Van: [REDACTED]>
Verzonden: maandag 14 april 2025 11:02
Aan: [REDACTED] Willems America | Kantoor
CC: _bouwen
Onderwerp: Re: OD ZL: Z2024-00005813, TAJ Willems America BV: Hoebertweg 15 in America, samenvatting toezicht d.d. 9 april 2025
Bijlagen: M24-086ss_reactie opmerkingen Omgevingsdienst Zuid-Limburg.pdf

Opmerking 01

Opmerking 03

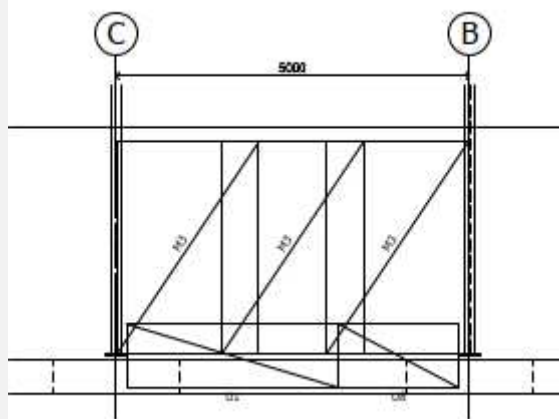
Overlap wandwapening 'u'

Volgens algemene uitgangspunten overlappingslas bij goede aanhechting:

C20/25, $47 \cdot \varnothing \rightarrow \varnothing 8 \cdot 47 = 376\text{mm}$.

a) Wandwapening (wapeningskorven 'U-') zijn met een hechtlas met elkaar verbonden met een overlap van ca. 60mm.

b) Op enkele locaties (zie foto en bijlage) is overlap van wandwapening 'U' met wapening poer ca. 200mm (en daarmee klein uitgangspunt van 376mm).

Herstellen overeenkomstig uitgangspunten en/of anders motivatie constructief adviseur dat herstel achterwege kan blijven.

De U-netten zouden een overlap hebben van 60mm t.o.v. wandwapening + onderling gelast. De U-netten zijn puur praktisch meegenomen als afstandhouder voor de wandwapening en zijn dus niet constructief. Herstel hiervan is niet nodig.
